Variazione della codifica dei compressori CXH.

Modification of the range naming of CXH compressors.

INFO43-20090323

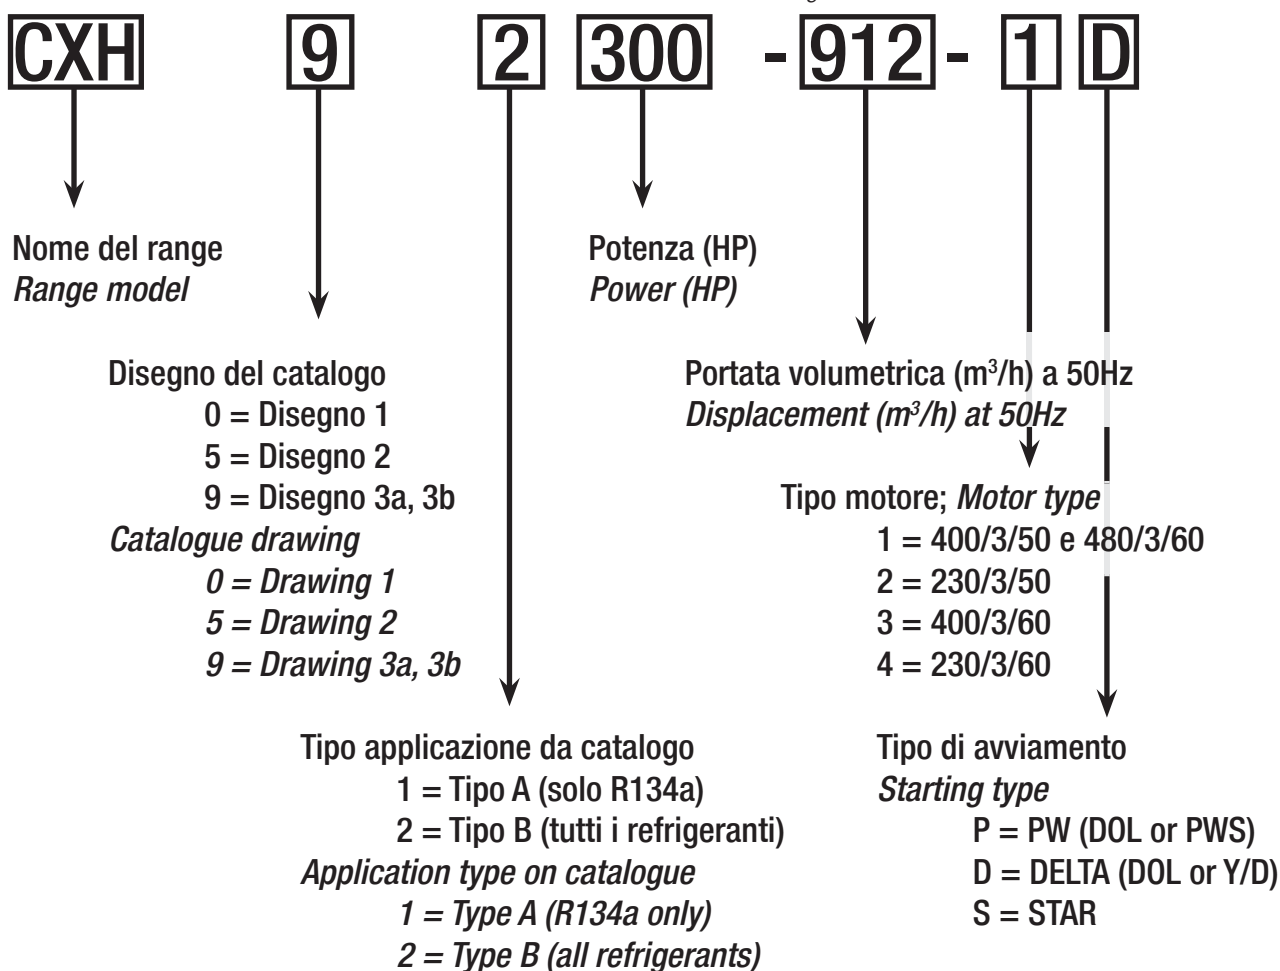
Pursuing the rationalisation of some models, and the enlarging of the production range, it was decided to introduce a new coding scheme.

Type CXH92 300-912 -1D				
		Nr. KE000000				
Hz	Displ. M³/h	RPM	Max. Operating Disch. Pressure bar 30			
50	912	2900	Max. Static Suct. Pressure bar 20,5			
60	1100	3500				
		Voit	Hz	MRA	LRA	
		Δ		Δ	Y Δ	
		380-420	50	474	805 2520	
		440-480	60	474	805 2520
